岡山県南広域都市計画下水道の変更（総社市決定）について（諮問）

岡山県南広域都市計画下水道の変更

岡山県南広域都市計画下水道の変更（総社市決定）について

新 旧 対 照 表

総括図（污水）

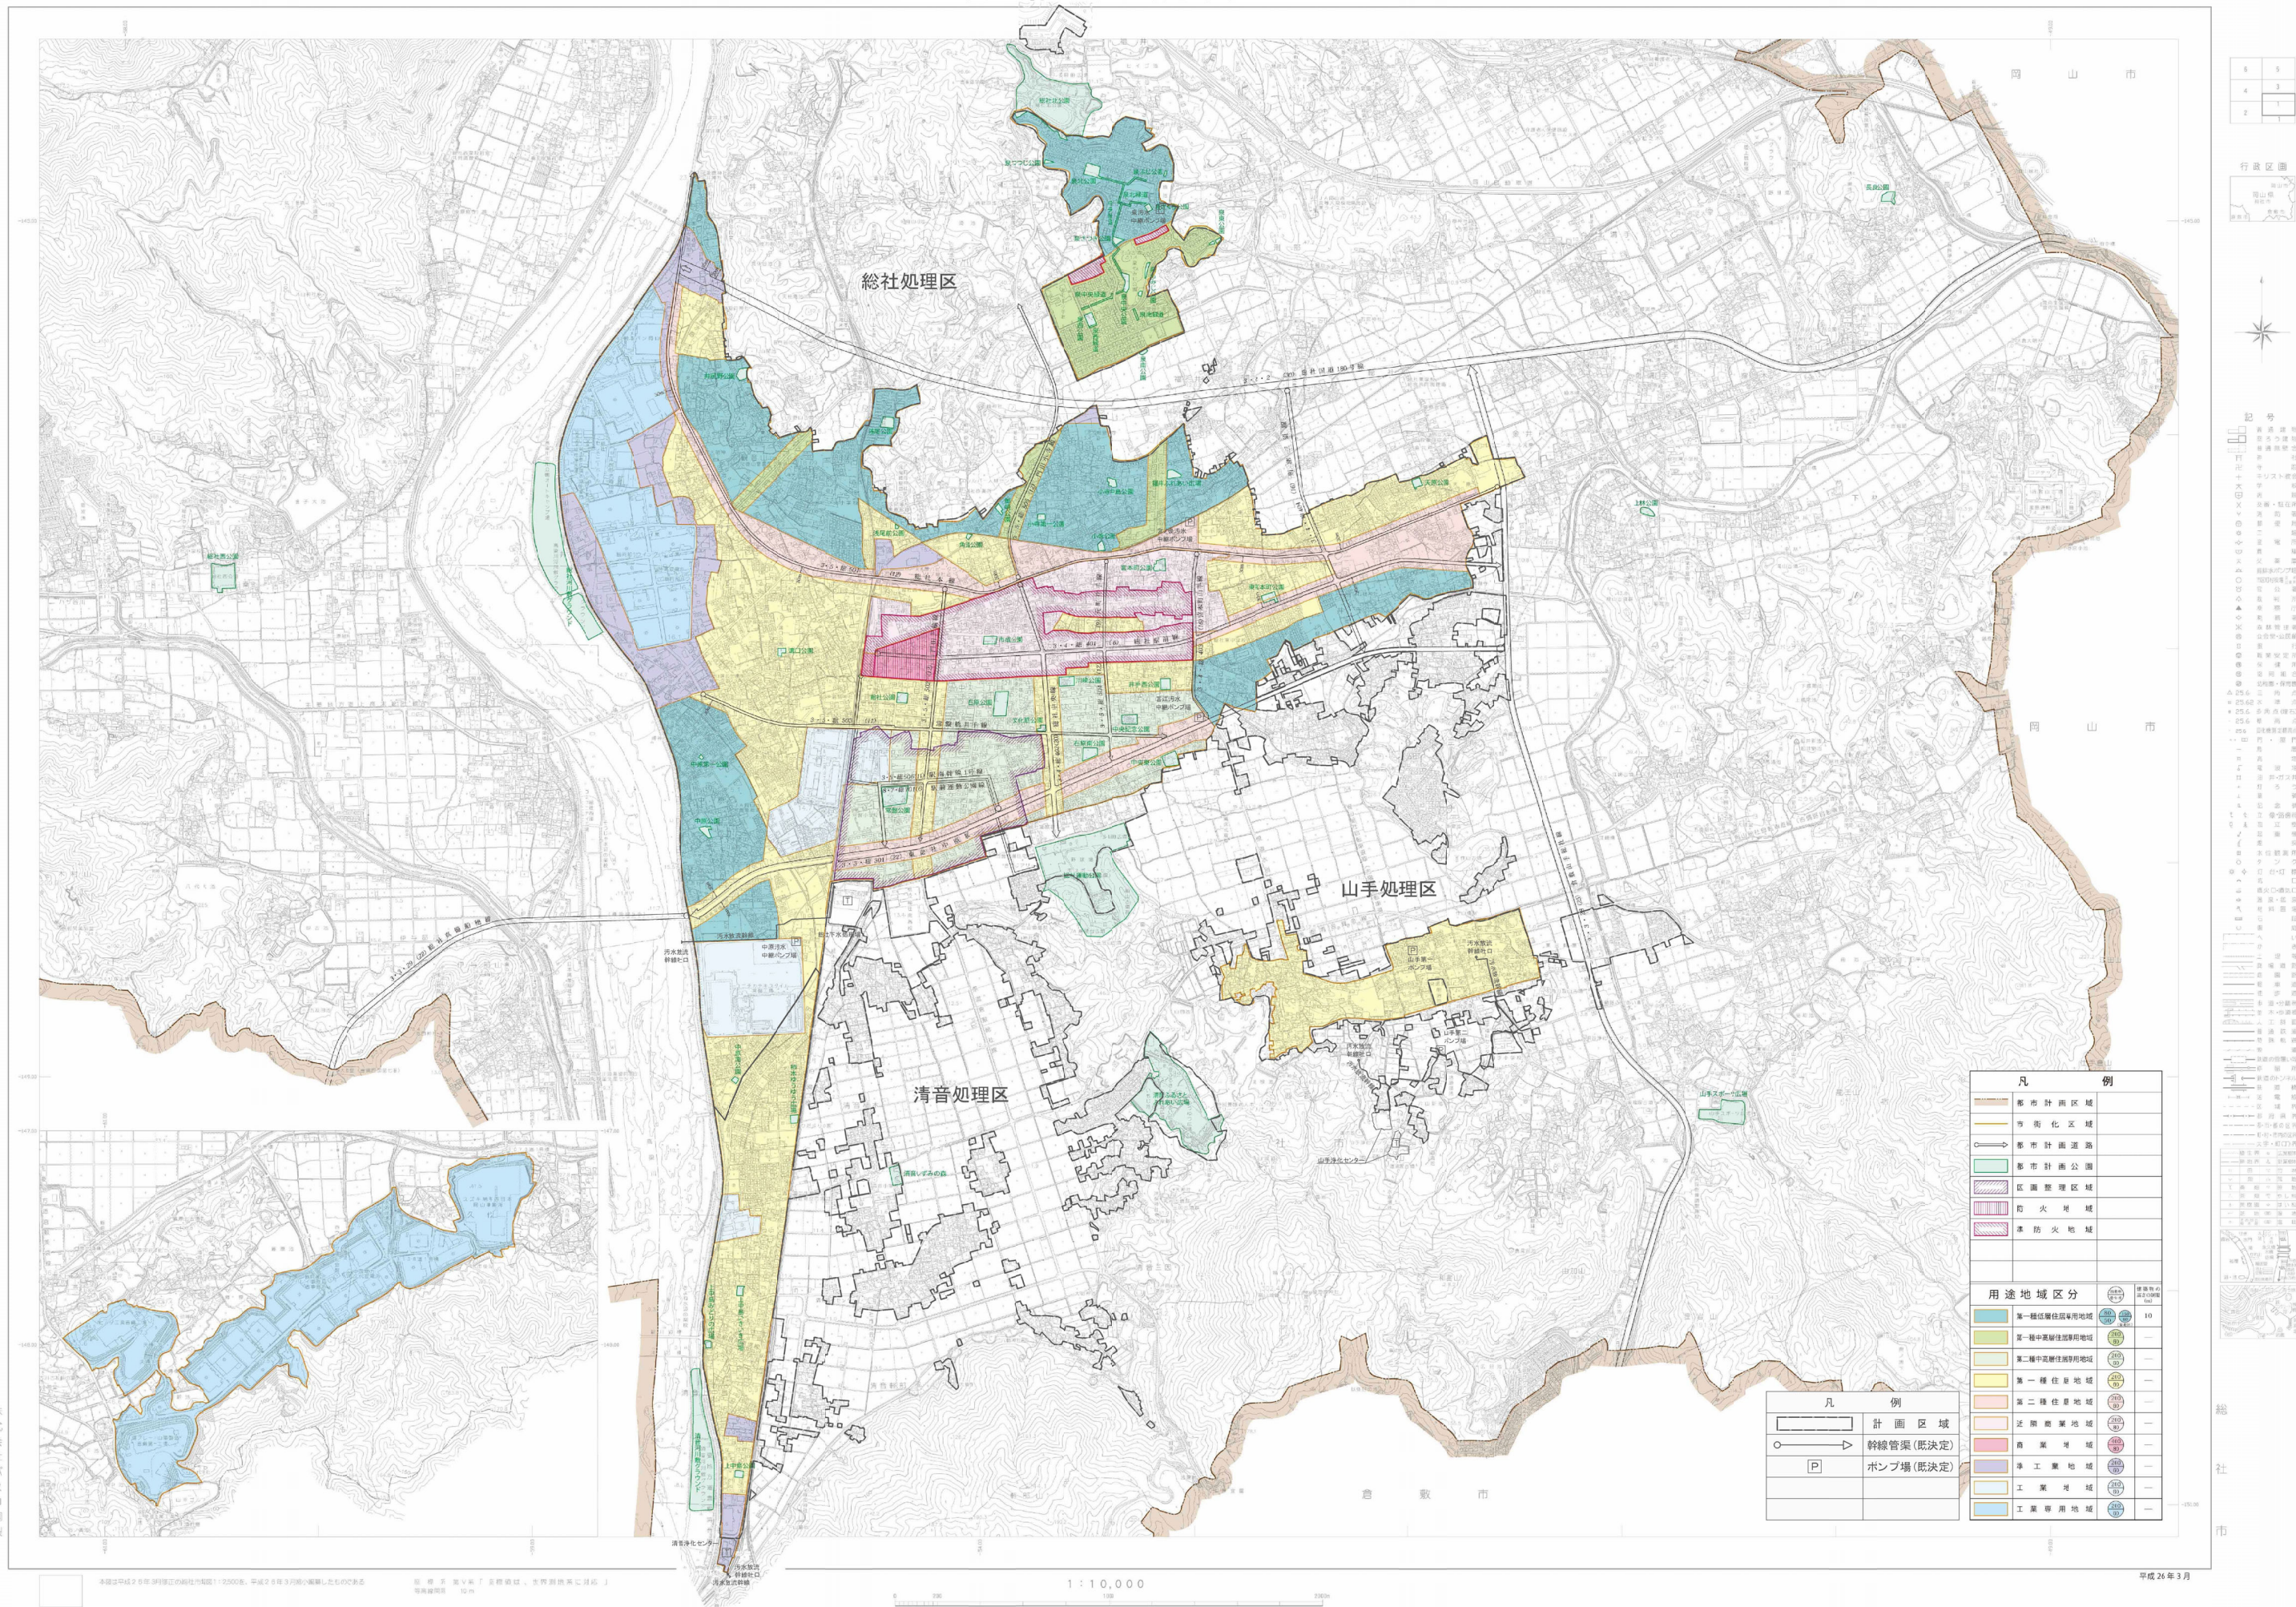
この度、都市の健全な発達及び公衆衛生の向上に寄与し、併せて公共用水域の水質の保全に資するため、土地利用の動向並びに都市の将来見通し等を総合的に勘案し、汚水排水区域について、総社処理区は約5haを追加して約834haに、山手処理区は約2haを追加して約69haに、清音処理区は約2haを追加して約137haに変更するとともに、井手汚水中継ポンプ場を廃止するものである。
